Ergänzende Stellungnahme nach OT März 2023

WEA Heinsberg

Diese Stellungnahme ist als Ergänzung zu meiner Stellungnahme und meiner Anlage zur Stellungnahme aus dem Jahr 2021 zu werten.

WEA 14

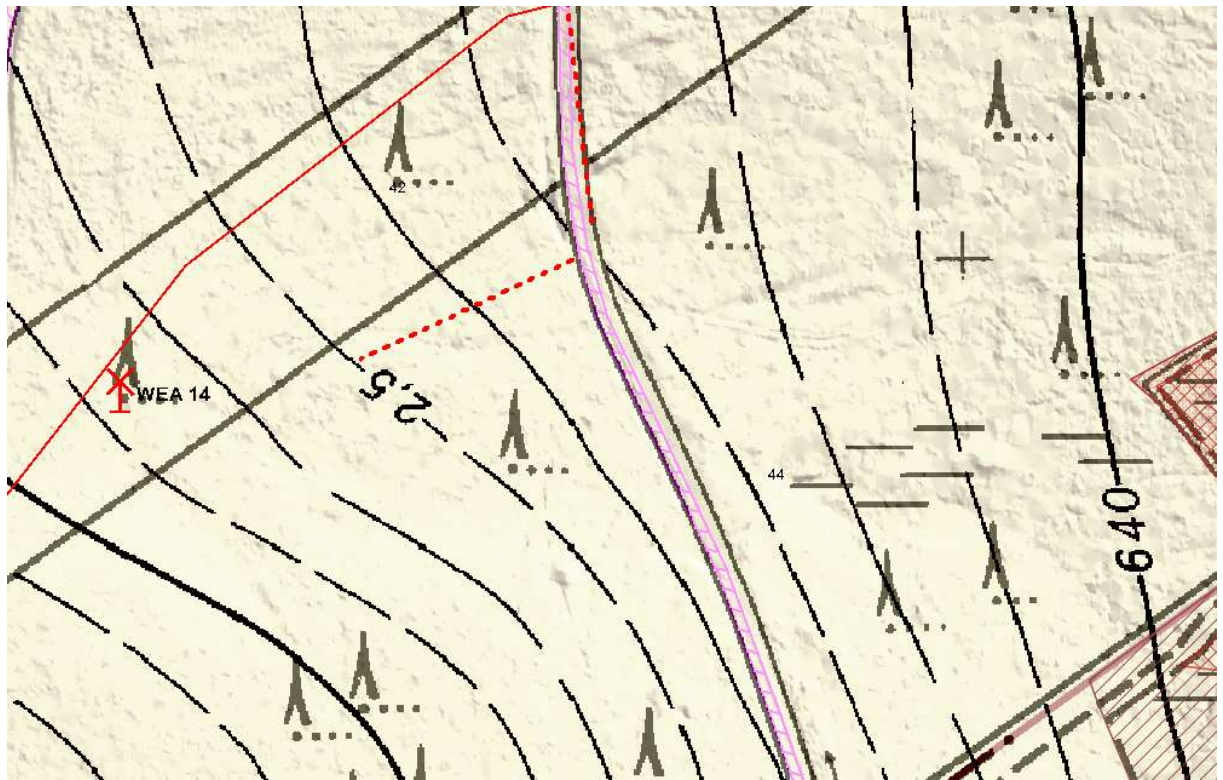
Nach dem alten Bodengutachten floss im Fundamentbereich der WEA 14 während der Erkundungsarbeiten Schichtenwasser zu (siehe alte Stellungnahme).

Es wird auch aufgeführt, dass die Vegetation in der Nähe des Standortes Anzeichen oberflächennaher Staunässe ausweist, u.a. mit Torfmoosinseln.

Als einziger Standort der WEAen Heinsberg ist hier keine Braunerde vorzufinden, sondern ein Hangpseudogley.

Rein wasserwirtschaftlich betrachtet, ohne Berücksichtigung der landschaftsschutzfachlichen und bodenschutzfachlichen Belange, handelt es sich hier um einen wertvollen sensiblen Bereich, da hier Wasser oberflächennah zurückgehalten wird und nur eine langfristige Wasserabgabe erfolgt.

Gerade bei diesen sensiblen Bodenverhältnissen ist ein Geovlies als Trennschicht zwischen dem verbleibenden natürlichen Boden und dem wieder zu entfernenden Boden-/ Schotterauftrag zwingend einzubauen.

Diese vormals als kritischer Standort betrachtete Fläche dürfte bei sorgsamem Ausbau bei Einhaltung der genannten Vorgaben und den im der hydrogeologischen Stellungnahme aufgeführten Vermeidungsmaßnahmen händelbar sein.

WEA 15

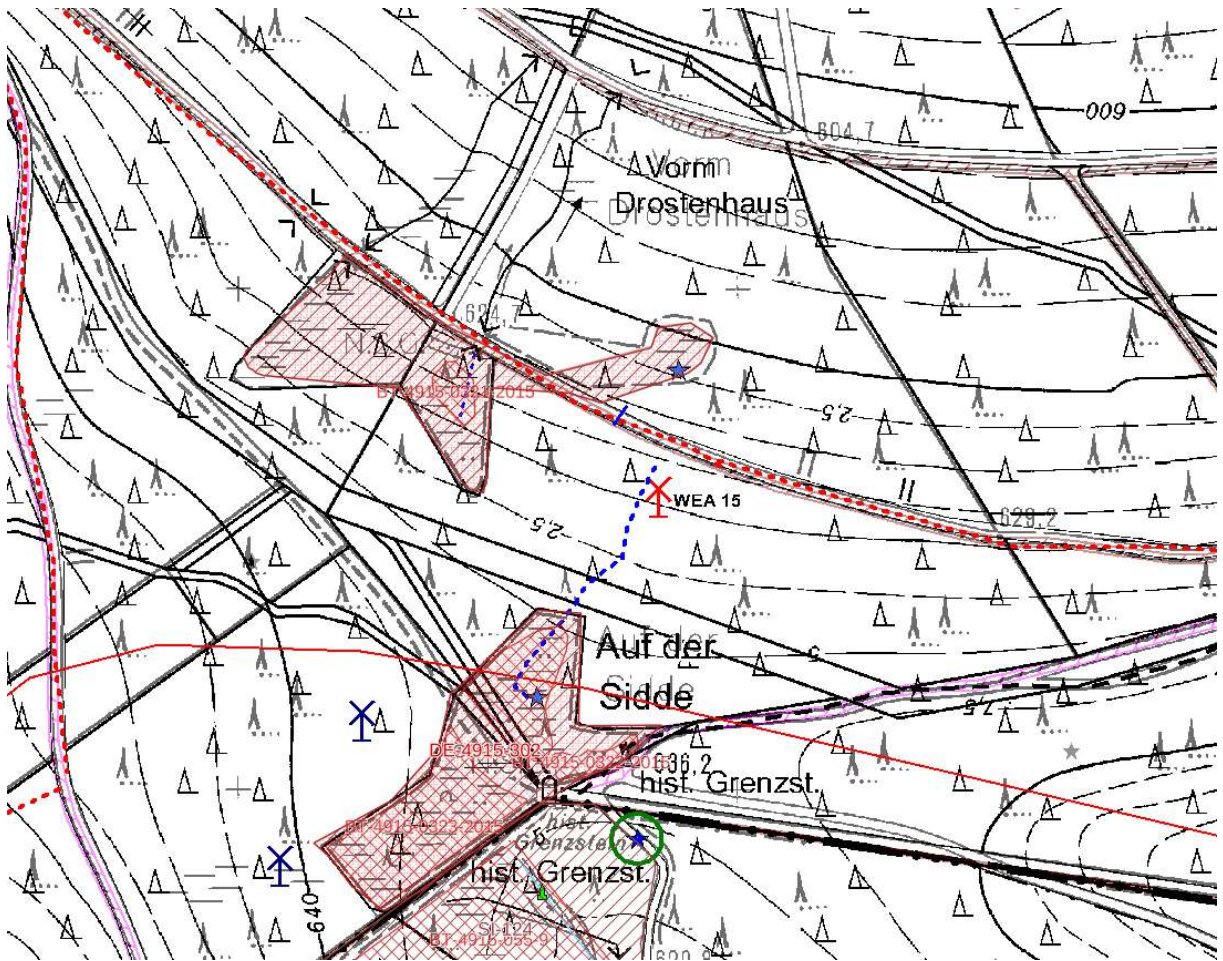
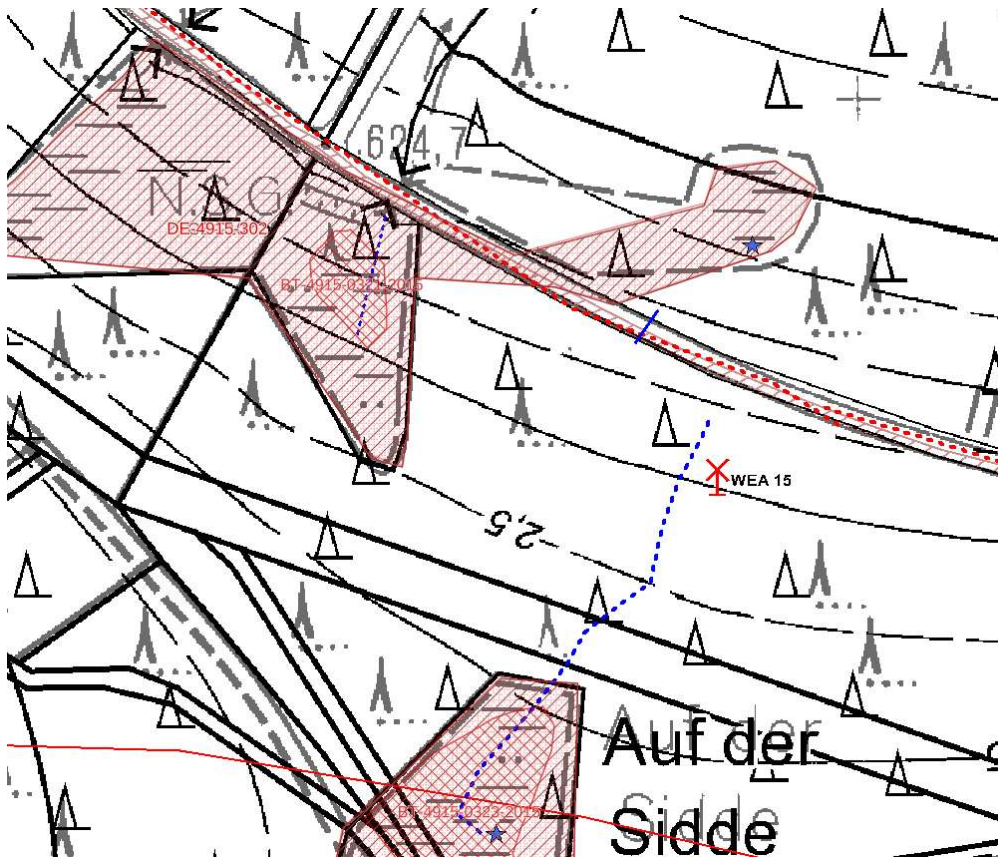
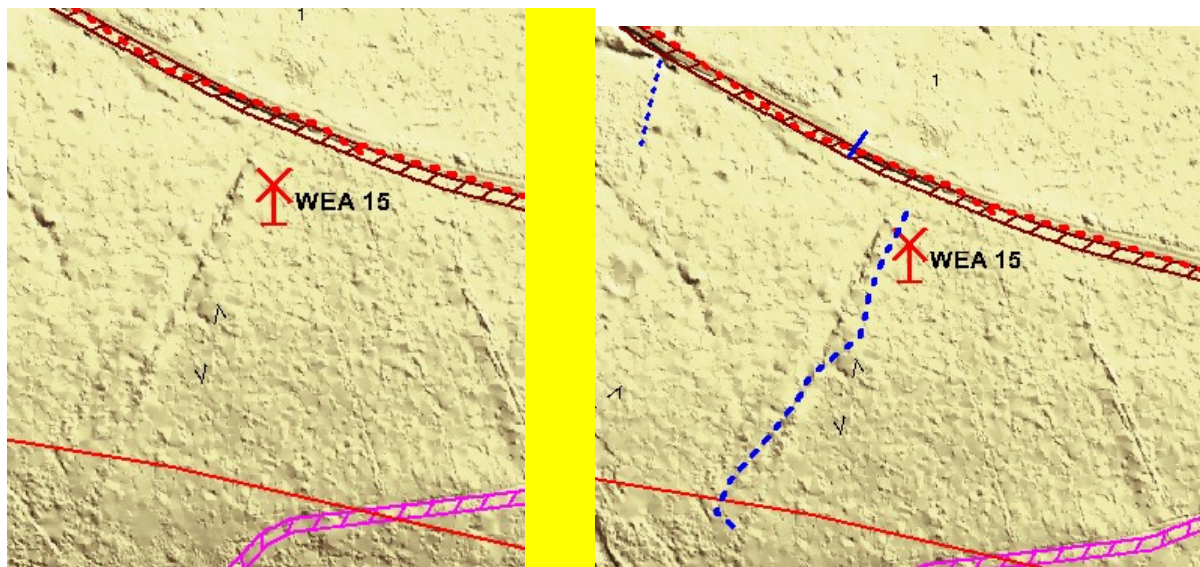
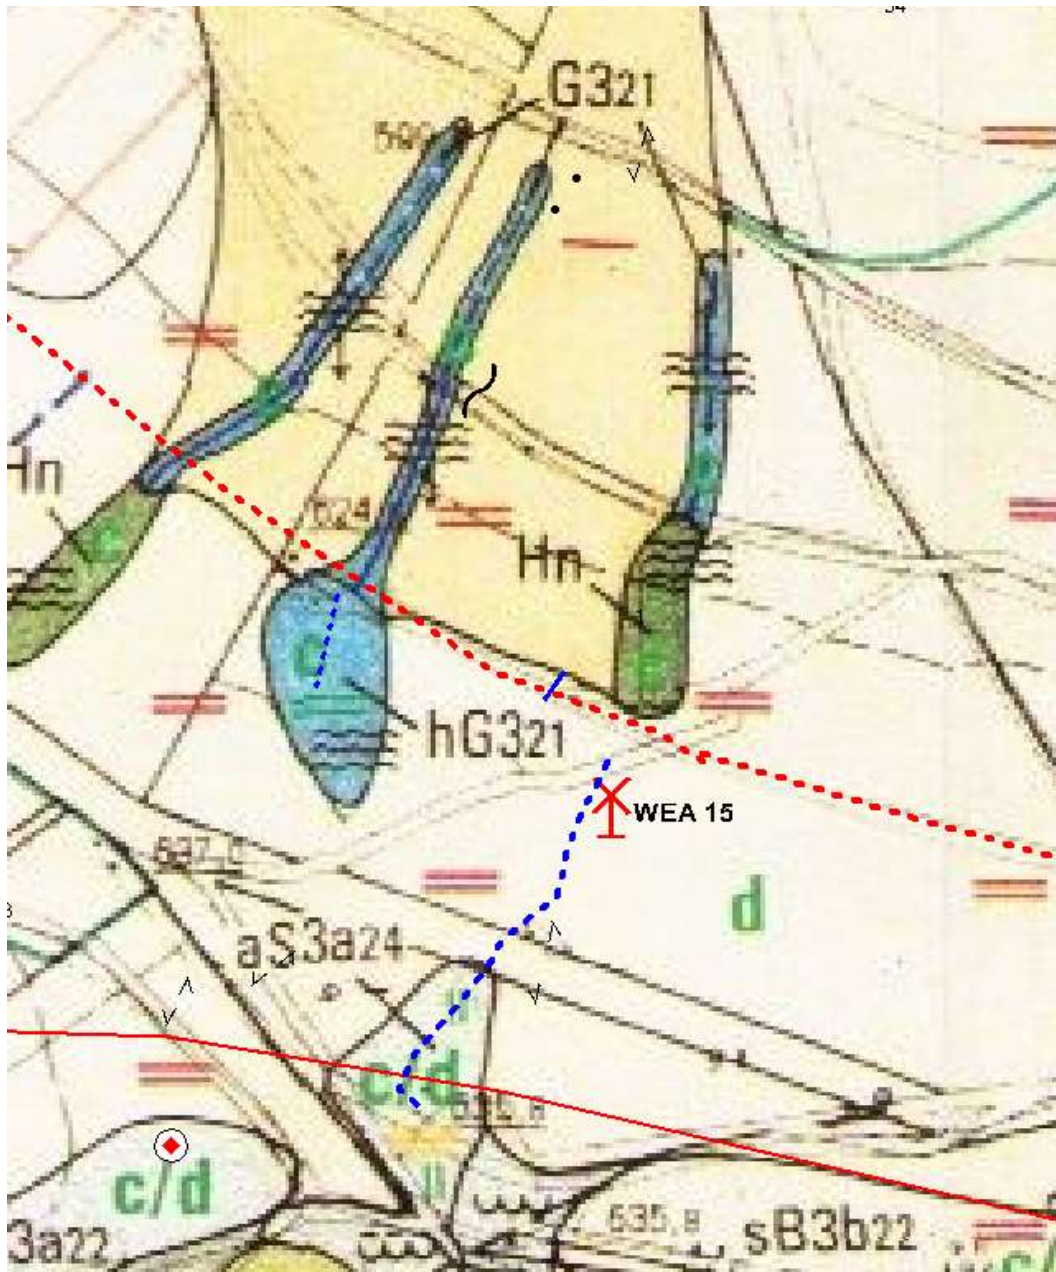
Die Wasserscheide ist in der Gewässerstationierungskarte fehlerhaft dargestellt. Sie verläuft senkrecht zu den Höhenschichtlinien und liegt deutlich südlicher als in der Karte dargestellt.

Der gewässerökologisch wertvolle Quellsumpf (blauer Stern – **NSG, FFH, gesetzlich geschütztes Biotop**) entwässert über ein Gewässerbettähnliche Mulde (teilweise mit deutlicher Gewässerbettstruktur) direkt über den Standort der WEA 15 in nördlicher Richtung. Das zum Zeitpunkt des Ortstermins fließende Wasser versickert ca. 5m oberhalb des Weges.

Die erkennbare Schneise im Luftbild deckt sich mit der blau gestrichelten Linie mit der Wasserführung vom südlichen Biotop (Quellsumpf) zum nördlichen Biotop.

Über den hangseitigen Wegeseitengraben fließt anfallendes Wasser über den Durchlass (blauer Strich) auf die andere Wegeseite in das unter Naturschutz stehende Quellgebiet (**NSG, FFH**).

Der Standort der WEA 15 einschl. seiner Hilfsflächen ist so zu gestalten, dass jegliche Beeinträchtigung des Sumpfquellbaches und des Talseits liegenden Sumpfgebietes (Biotop) quantitativ und qualitativ ausgeschlossen ist.

Anfallendes hangseitiges unbelastetes Schichtenwasser ist abzufangen und unterhalb der Baumaßnahme über Versickerungsgräben dem natürlichen Wasserhaushalt wieder zuzuführen.

Dies bedeutet auch, dass die auf dem abgeschobenen Baugrund auf einem Vlies zu verlegende Drainage mit dem möglicherweise belastetem Sickerwasser nicht in diese sensiblen Bereiche abgeleitet werden darf.

Hierzu ist zwingend ein fachlich fundiertes hydrogeologisches Gutachten mit den entsprechenden Nachweisen vorzulegen. Zu dem Sumpfquellbach ist ein Mindestabstand für jegliche bauliche Gestaltung von mind. 5m freizuhalten.

Die vormals angedachte Errichtung eines Entwässerungsgrabens zur Vermeidung von Vernässungen (siehe alte Stellungnahme) ist grundsätzlich nicht zulässig.

WEA 16

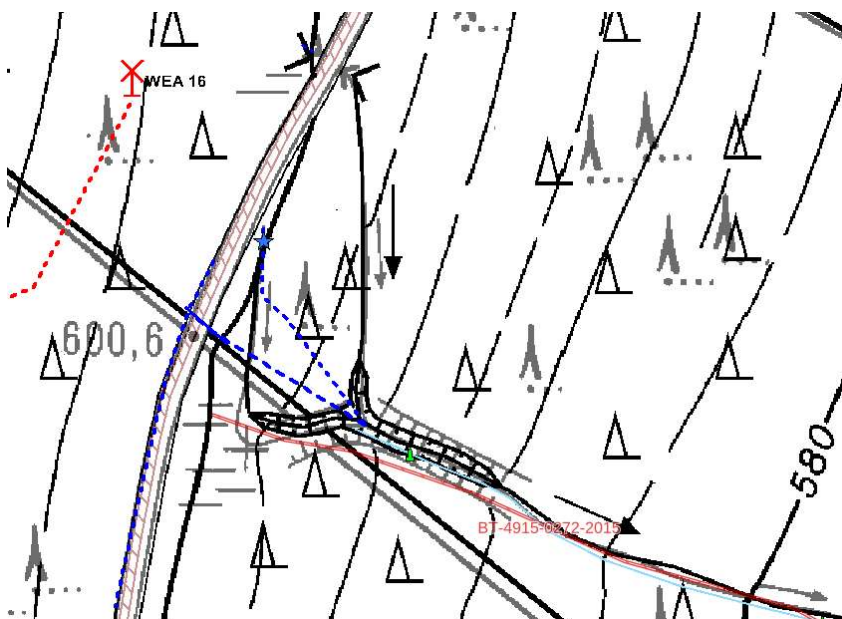
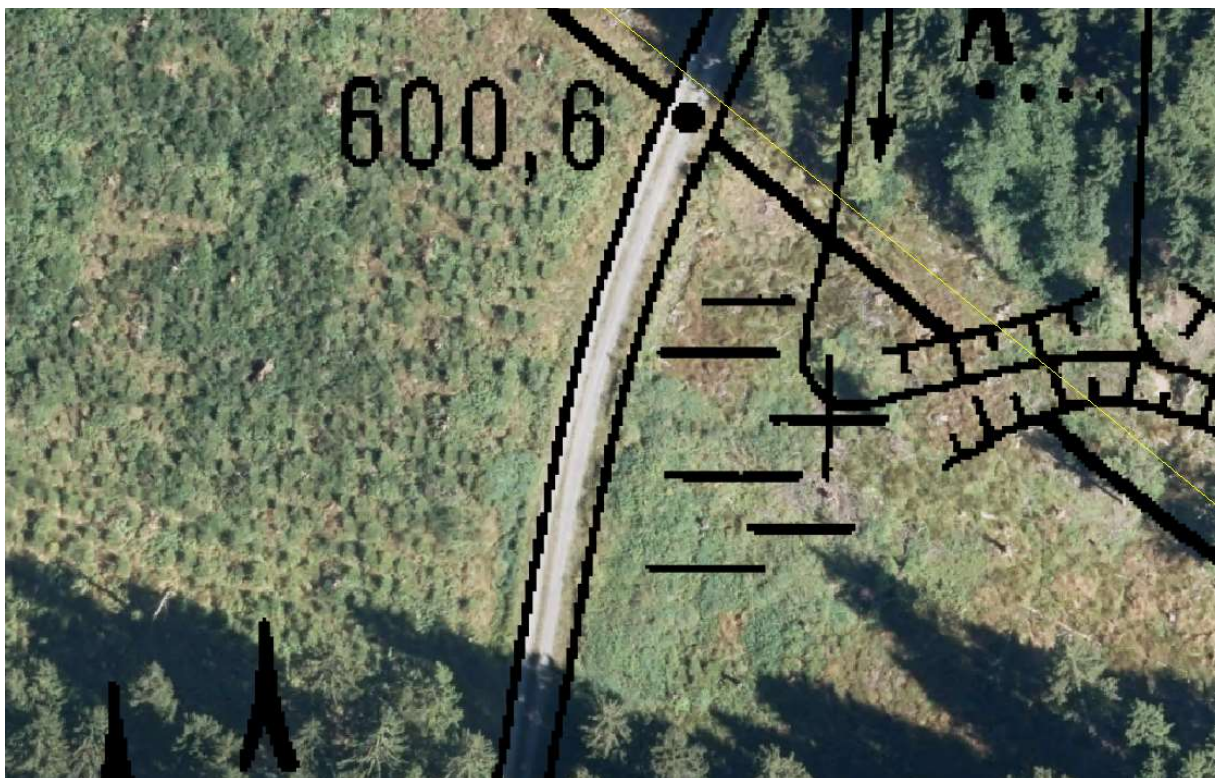
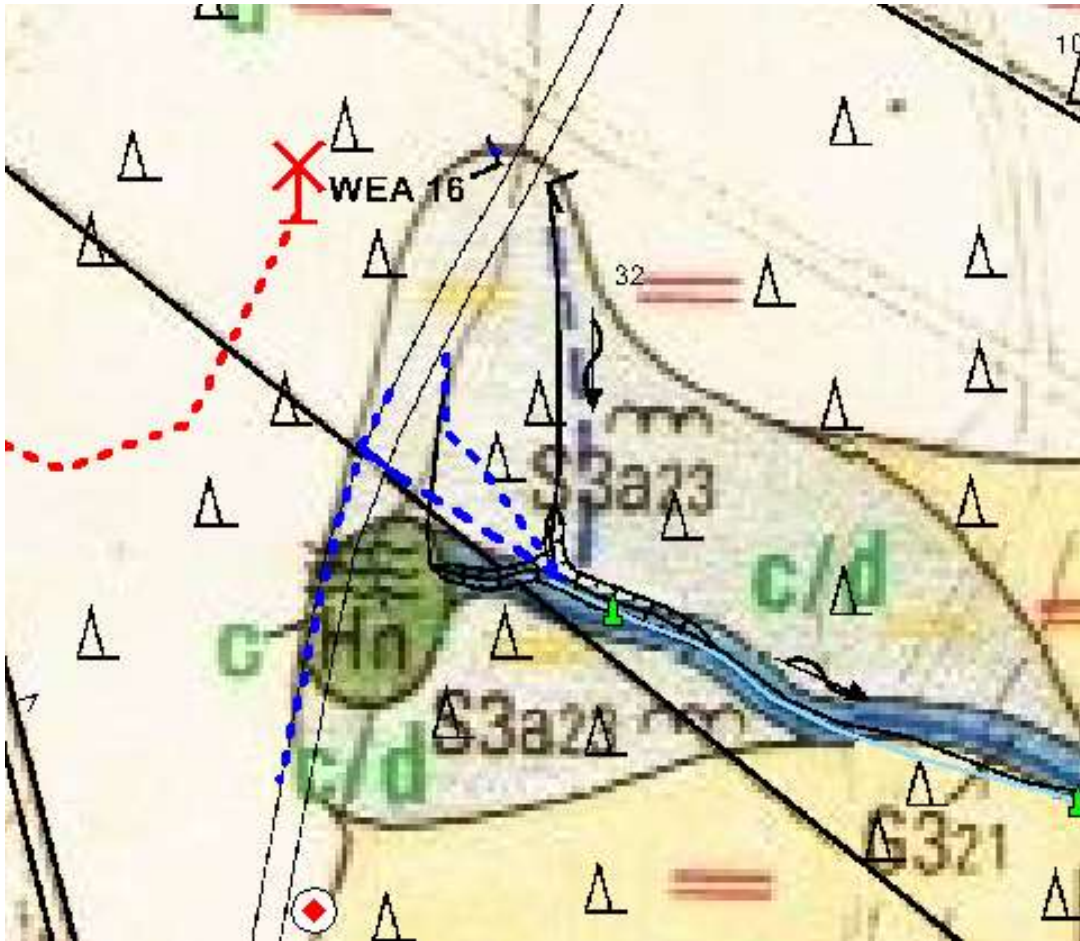
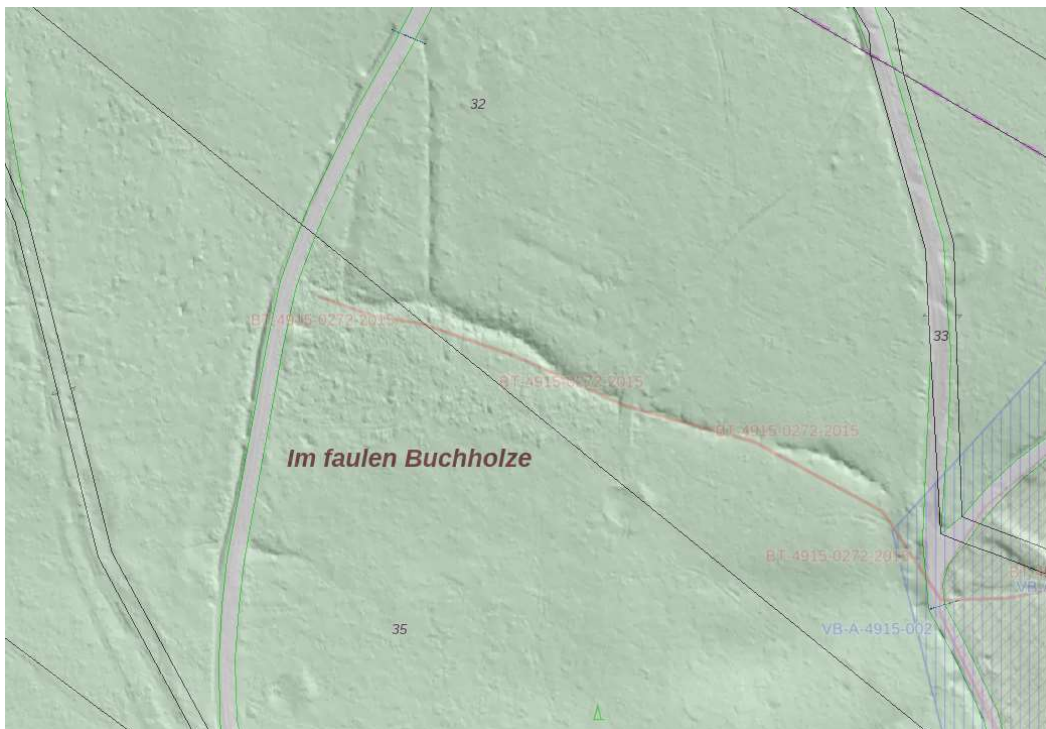
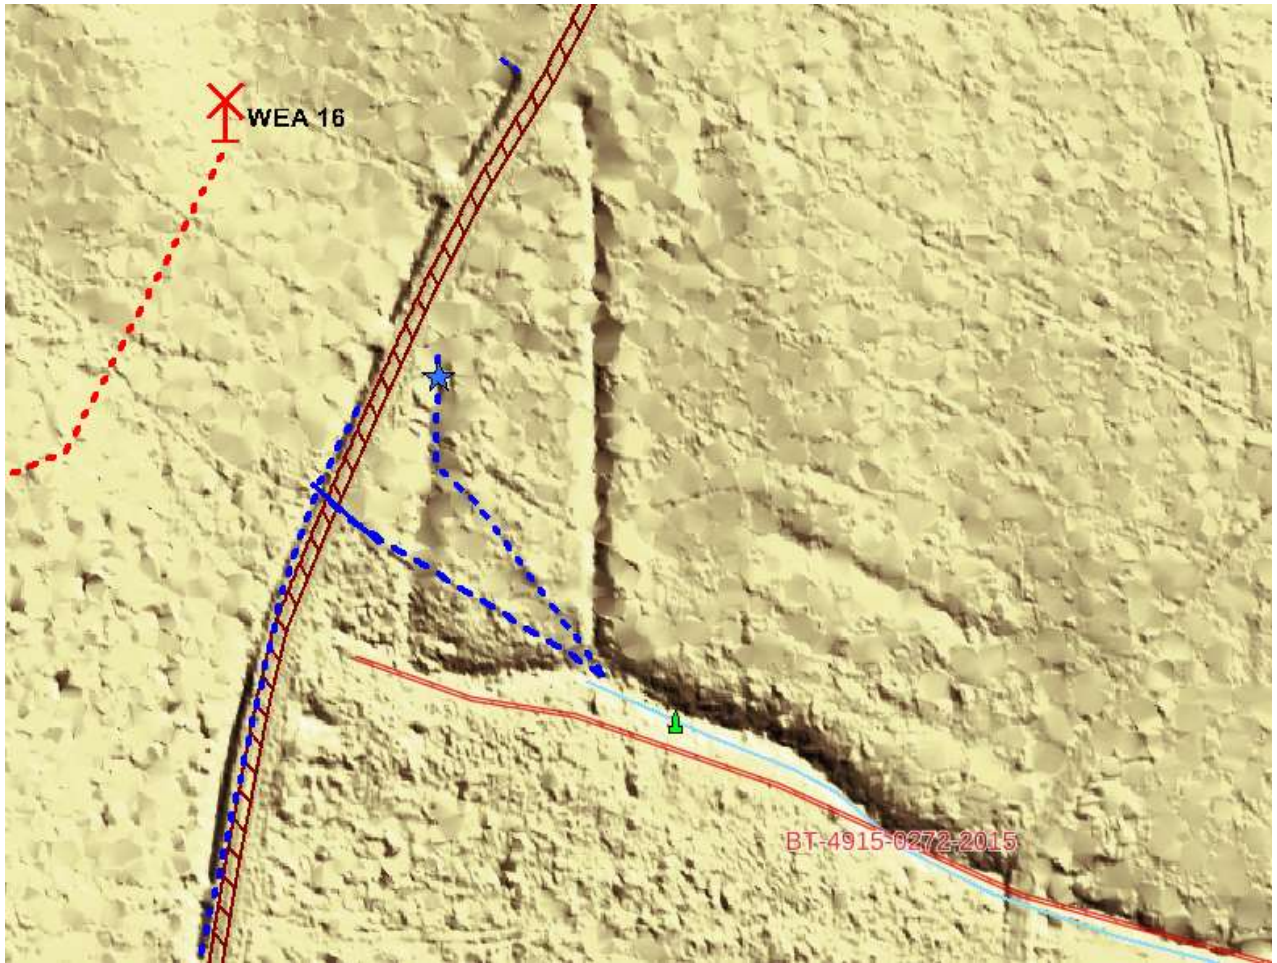
Die Bodenkarte und der Bewuchs aus dem Luftbild stützt die Vorort-Einschätzung, dass der angelegte „Wegeseitengraben“ Randbereiche des ursprünglichen Quellgebietes entwässert und somit Quellbachcharakter hat.

Das in der Karte dargestellte unterhalb des Weges verlaufende Gewässer (gesetzlich geschütztes Biotop) wird aus dem Quellgraben auf der anderen Wegseite und einem eigenständigen Quelltopf gespeist.

Unterhalb des Weges war zum Zeitpunkt des Ortstermins das Gelände zerwühlt und das Bachwasser floss breitflächig talwärts bis in das alte Gewässerbett.

Hangseitig wurde zur besseren Entwässerung des Weges ein Graben angelegt. Dieser Graben durchschneidet das ursprüngliche Quellgebiet und weist von seinem Bewuchs und seiner Wasserführung einen typischen Quellbachcharakter (blau) auf.

Es ist davon auszugehen, dass sich vor dem Anlegen des Waldweges das Gewässer ursprünglich den Hang weiter hochzog, da im unteren Bereich viel Wasser aus der hangseitigen Wegseite drückt und der Grabenbereich typischen Quellbewuchs aufweist.

Dieser Quellgraben speist neben dem ersten kurzen Zulauf mit eigenständigem Quellbereich das gesetzlich geschützte in der GSK stationierte namenlose Gewässer.

In den Quellbereichen (Quellgraben wie auch die eigenständige Quelle) wurde in großem Umfange Froschlaich angetroffen.

Auch bei einer in der hydrogeologischen Stellungnahme aufgeführten geringen Abtragung wird die gleiche grundwasserschützende Deckschicht bis auf den standfesten Untergrund abgetragen. Der mögliche Eintrag von Schadstoffen wird dadurch nicht verringert. Das durchsickernde Wasser wird sich vermutlich am hangseitigen Wegrand sammeln und aufstauen und von dort auf die andere Wegseite fließen.

Der Bodenauftrag von mehreren Metern verhindert ebenfalls nicht zwangsläufig einen Schadstoffeintrag.

Der Standort der WEA 16 einschl. seiner Hilfsflächen ist so zu gestalten, dass jegliche Beeinträchtigung des Quellbaches einschl. des Quellgrabens und des talseits liegenden Gewässers (Biotop) quantitativ und qualitativ ausgeschlossen ist.

Anfallendes hangseitiges unbelastetes Schichtenwasser ist abzufangen und unterhalb der Baumaßnahme über Versickerungsgräben dem natürlichen Wasserhaushalt wieder zuzuführen.

Dies bedeutet auch, dass die auf dem abgeschobenen Baugrund auf einem Vlies zu verlegende Drainage mit dem möglicherweise belastetem Sickerwasser nicht in diese sensiblen Bereiche abgeleitet werden darf.

Hierzu ist zwingend ein fachlich fundiertes hydrogeologisches Gutachten mit den entsprechenden Nachweisen vorzulegen.

Ebenfalls ist zu beachten, dass der nördlich liegende Seitengraben mit Wegedurchlass ebenfalls in das Biotop entwässert. Es ist sicherzustellen, dass hier kein in seiner Qualität verändertes Sickerwasser in das Gewässer / Biotop gelangt.
